**Modulo per la presentazione delle osservazioni per i piani/programmi/progetti sottoposti a procedimenti di valutazione ambientale di competenza statale**

ID: Codice procedura (ID\_VIP/ID\_MATTM):10844

Impianto per la produzione di energia elettrica da fonte eolica, costituito da 6 aerogeneratori della potenza complessiva di 37,2 MW, un sistema di accumulo da 25 MW e relative opere connesse in località "Rempillo" nel comune di Pitigliano (GR).

**Immagine n. 4** Situazione di saturazione da impianti FER nella provincia di Viterbo. Non sono riportati gli impianti fotovoltaici e agrivoltaici che hanno inciso per buona parte nel cumulo di impianti FER per superare già nel 2023 gli obiettivi del PNIEC assegnati alla Regione Lazio per il 20230.

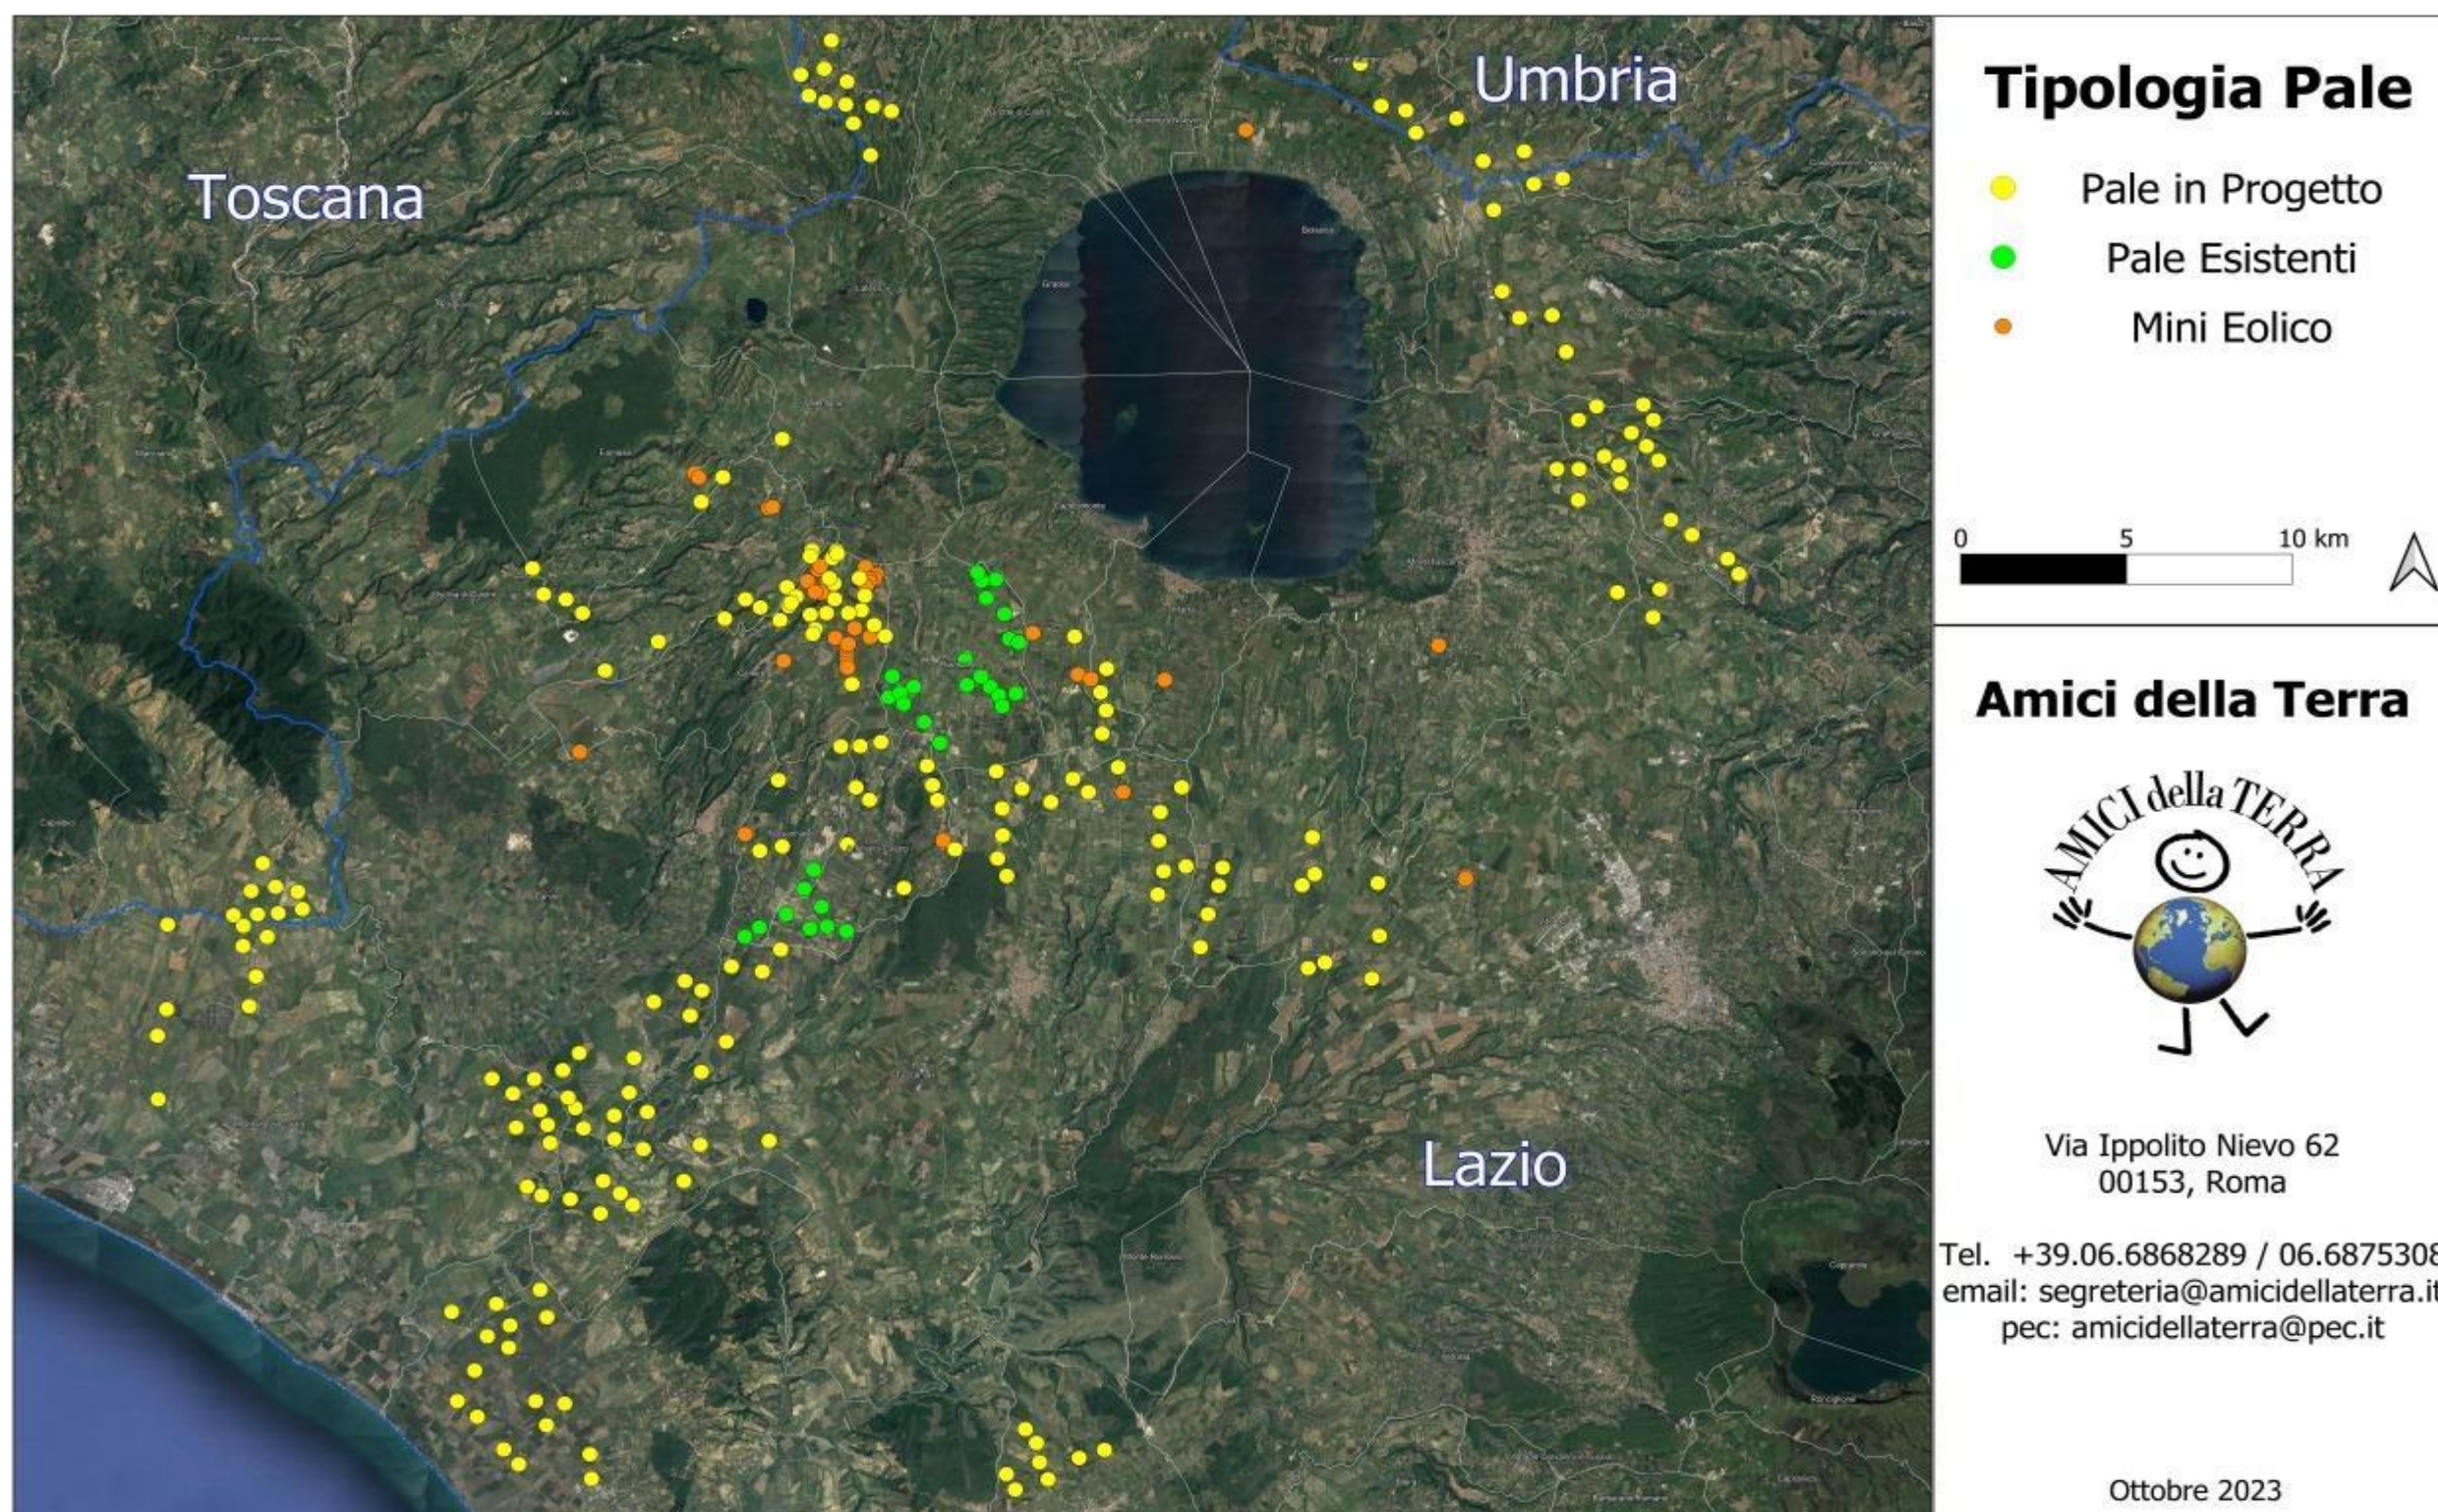
nn. 1 e 2 e crea anche degli impatti negativi anche sui beni naturalistici come verrà dettagliato nell'Osservazione n. 4. Inoltre andrebbe a sommarsi al già enorme cumulo di impianti eolici e fotovoltaici e geotermici che già creano una elevata criticità ambientale nella provincia di Viterbo e interferiscono anche con il territorio toscano come si può vedere dalle immagini nn. 4 e 5 dell'Allegato n. 1.
